Název Stavby dle SoD: Okružní křižovatka- ul. Jana Kouly, Zborovská, Krále Jiřího a technický areál města, Český Brod Název stavebního objektu/provozního souboru (SO/PS): Přeložka NTL plynovodu	Číslo SO/PS / / pořadí Změny SO/PS: SO 501	Číslo ZBV: 5
---	--	---------------------

Změnový list		
Název Stavby dle SoD: Okružní křižovatka- ul. Jana Kouly, Zborovská, Krále Jiřího a technický areál města, Český Brod	Číslo SO/PS / / pořadí Změny SO/PS: SO 501	Číslo ZBV / Skupina změny: 5 . 3
Název stavebního objektu/provozního souboru (SO/PS): Přeložka NTL plynovodu		
Strany smlouvy o dílo SMLD-0515/00066001/2024 a 202400144 na realizaci uvedené Stavby uzavřené dne 10.05.2024 (dále jen Smlouva): Objednatel: Krajská správa a údržba silnic Středočeského kraje, příspěvková organizace se sídlem Zborovská 81/11, 150 00 Praha 5, Smíchov Zhotovitel: B E S s.r.o. se sídlem Sukova 625, 256 01 Benešov		
<u>Přílohy Změnového listu</u> 1. Krycí list 1 počet listů 2. Změnový list 2 počet listů 3. Zápis o projednání ocenění soupisu prací 1 počet listů 4. Rozpis ocenění Změn položek 1 počet listů 5. Přehled zařazení změn do Skupin 1 počet listů 6. Přehled dokladů 1 počet listů 7. Soupis prací SO po všech

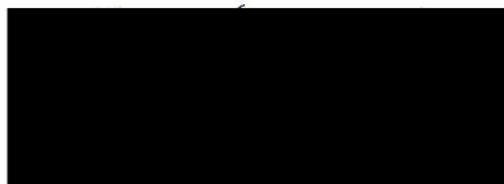
Původní řešení zadávací dokumentace stavby (ZDS) uvažovalo s normovým křížením inženýrských sítí (IS) dle zákresů jejich správců a povrchových znaků.

Po provedení zemních prací a po zaměření skutečného průběhu návrhu vedení IS došlo k zjištění nepřímé kolize vedení přeložky NTL plynovodu se stávající kanalizační stokou 1. SČV. Vlivem těchto nepředvídaných okolností by nebylo možné dodržet prostorovou normu křížení IS.

Z důvodů výše uvedených dojde k úpravě vedení přeložky NTL. Přeložka bude výškově upravena. Tím dojde k doplnění shybky na vedení a na to navazujícímu doplnění čístačky a plastové chráničky vedení NTL.
